Dyrekcja
Rozbudowy
Miasta Gdańska

PLU.4001.122.2023.MS

Dot.: postępowania o udzielenie zamówienia publicznego pn.: „Utworzenie miejsc postojowych przy Parku Oruńskim im. Emilii Hoene w ramach zadania BO 2021” o sygn. 70/BZP-U.510.65.2023/KB

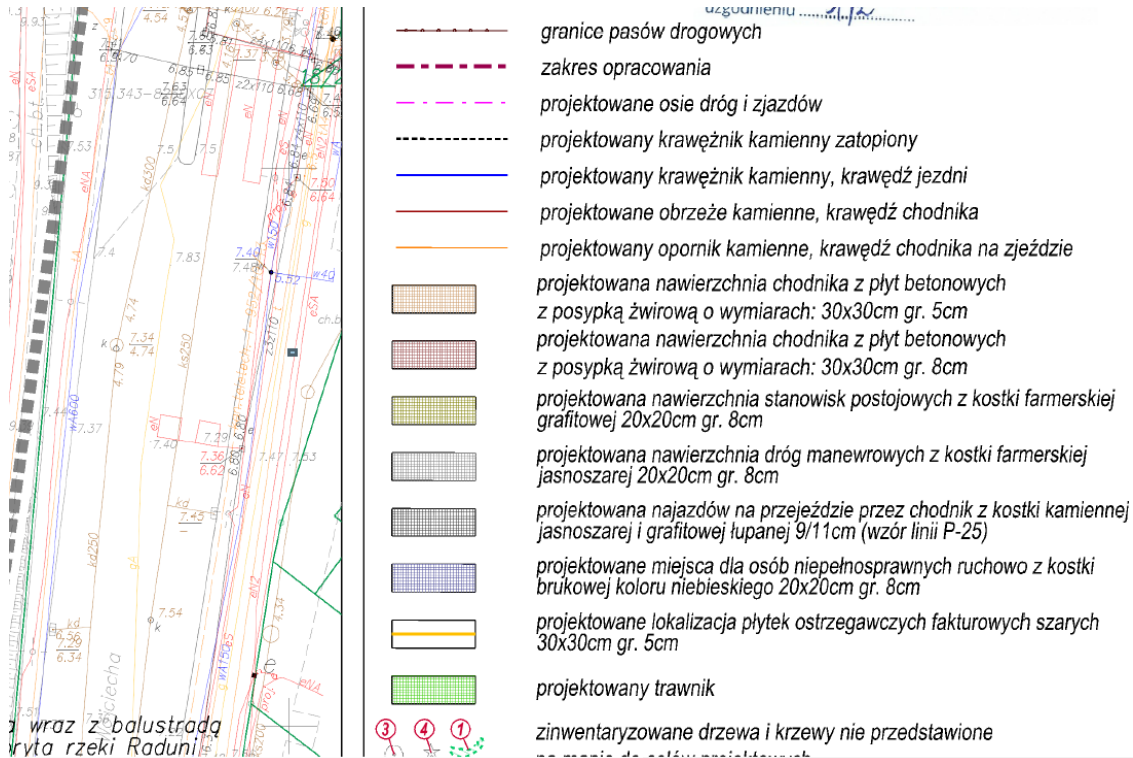
Pytanie nr 8:

Prosimy o potwierdzenie, że kostka kamienna na najazdach progu zwalniającego na ulicy Nowiny ma być na dwóch najazdach wykonana z kostki łupanej (ruch pojazdów) a z dwóch z kostki ciętej i płomieniowanej (ruch pieszy).

Najazdy od strony aut - kostka łupana wzór P-25 ciemnoszara i jasno szara. Najazdy od strony pieszych jasnoszara, cięta płomieniowana.
